MÉTROPOLE ROUEN NORMANDIE

Projet de ligne de bus T4 à haut niveau de service reliant la place du Boulingrin à la place du Zénith

ENQUÊTE PUBLIQUE UNIQUE

1 - RAPPORT DU COMMISSAIRE ENQUÊTEUR

Accès modifié de la rue Anatole Franc

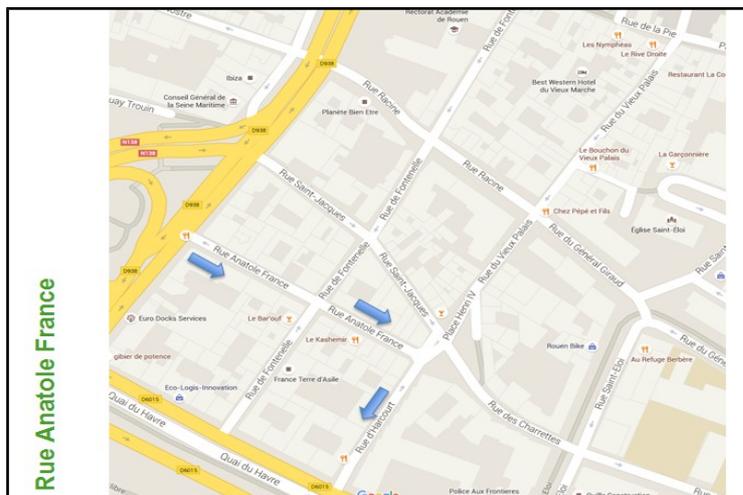
notamment aux heures de pointe, cela a pour conséquence de restreindre l'accès à la rue Jeanne d'Arc aux automobilistes depuis le boulevard, actuellement et notamment utilisé pour accéder au parking de la gare SNCF. Une modification du plan local de circulation sur ce secteur a donc été prévu dans le cadre du projet T4. L'accès au parking de la gare SNCF et à la dépose minute s'opérera, depuis le boulevard dans les deux sens (est -> ouest : en tourne-à-droite et ouest -> est : en tourne à gauche avec une voie de stockage dédiée), par la rue du Champ des Oiseaux puis par la rue de la Rochefoucauld. Il est prévu dans le cadre de l'opération un réaménagement respectif de ces deux rues, actuellement non dimensionnées pour permettre ces mouvements. A noter que l'accès à la rue du Champ des Oiseaux sera toujours rendu possible depuis la rue Bouvreuil. »

« Le Secteur de la tête nord du pont Guillaume le Conquérant : Ce secteur constitue actuellement, et constituera également après la réalisation du projet, un nœud routier puisqu'il se situe au carrefour de l'entrée/sortie du pont Guillaume et du boulevard des Belges, ces deux sections étant elles-mêmes les plus chargées en terme de trafic sur l'itinéraire du projet T4. Par ailleurs, ce secteur est connecté aux quais de Seine (quai du Havre et quai Gaston Boulet), axe de déplacement Est-Ouest très utilisé par les déplacements automobiles. Enfin, ce secteur est également un point de passage obligé des transports exceptionnels du fait de leur interaction forte avec le port de Rouen. Afin d'éviter une charge supplémentaire de la section du bas du boulevard des Belges (sens sud -> nord), notamment par les trafics entrant sur cette section en provenance des rues antagonistes, le projet T4 prévoit d'inverser le sens de circulation de la rue Anatole France. L'accès au boulevard des Belges pourra s'effectuer en conséquence via la rue de Fontenelle puis la rue Racine. L'accès aux quais de Seine pourra s'effectuer par la rue d'Harcourt. (voir plan ci-dessous).

Mon avis : Les arguments présentés sur les plans locaux de circulation (Beauvoisine, secteur de la gare et tête nord du pont Guillaume) me paraissent crédibles si l'on veut privilégier les infrastructures de la ligne T4, ce qui est l'objectif affiché et poursuivi.

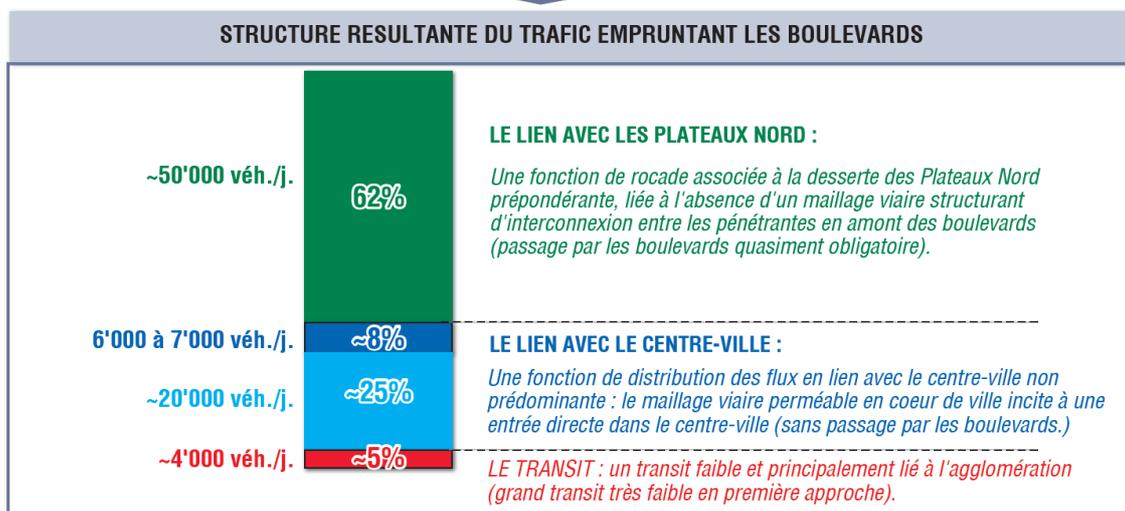
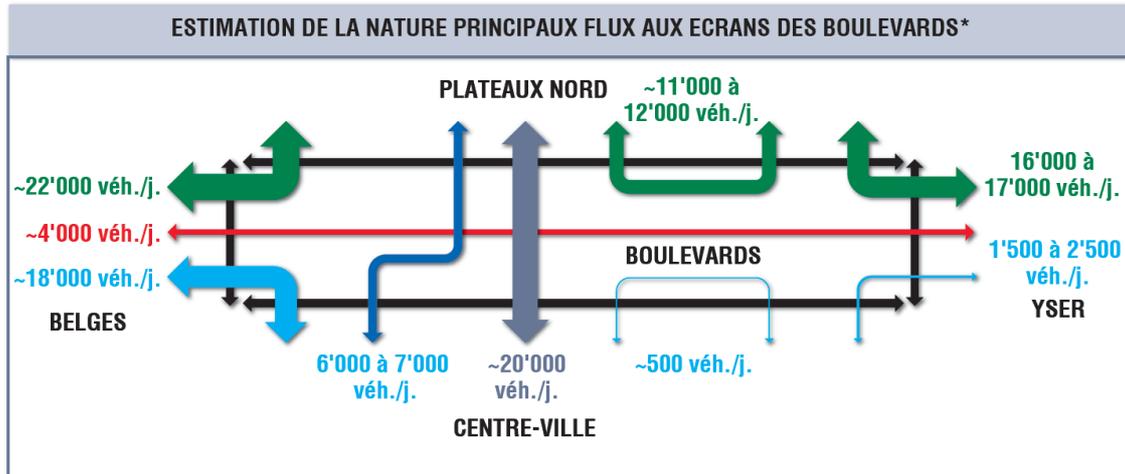
« **Place Cauchoise** : Ce carrefour gère l'articulation des boulevards avec deux collectrices importantes des Plateaux Nord (rue du Renard et rue Saint Gervais) et un axe structurant du centre-ville (rue Lecanuet). L'essentiel de l'espace de la place est dédié à l'automobile, afin de dégager des voies de présélections (4 voies d'entrée depuis les Plateaux Nord et les boulevards Sud, 3 voies depuis les boulevards Est). La configuration du carrefour en elle-même est particulièrement peu lisible pour les mouvements tournant à gauche depuis la rue du Renard, certains usagers se présentant pour tourner « à l'indonésienne », alors que le carrefour est prévu pour une gestion classique des tourner à gauche « à l'anglaise ». En résultent des autoblocages pénalisant la capacité du carrefour. Cette configuration peu lisible est liée à un itinéraire de transports exceptionnels en demi-tour sur la place,

nécessitant un important espace pour permettre le retournement des convois. A noter que la ligne 5 du réseau astuce, empruntant la rue Lecanuet, la rue Saint Gervais et la rue du Renard ne bénéficie d'aucun aménagement particulier à ce carrefour. »

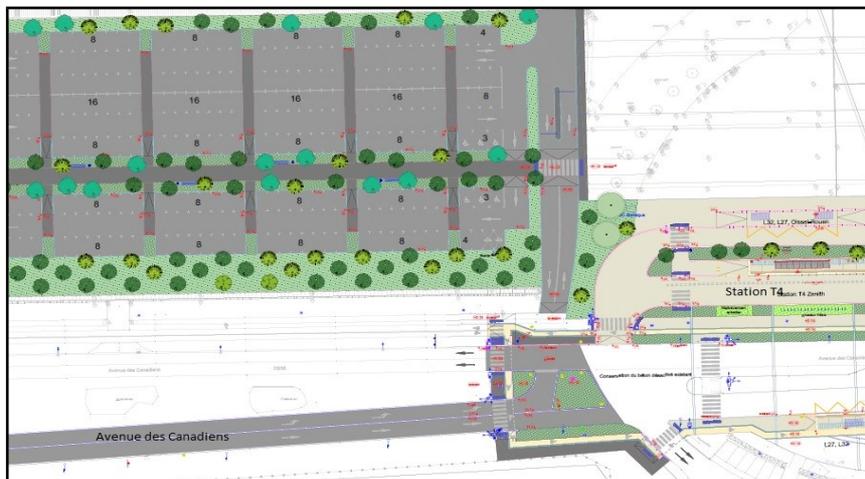
Mon avis : La réponse de la Métropole est complétée par des tableaux qui indiquent, par secteur, le nombre d'arbres abattus, conservés et plantés. Je retiens :

- ✓ 562 arbres seront conservés,
- ✓ 433 arbres seront abattus,
- ✓ 899 arbres seront plantés au titre des mesures compensatoires ce qui représente un bilan très positif, avec des essences variées.
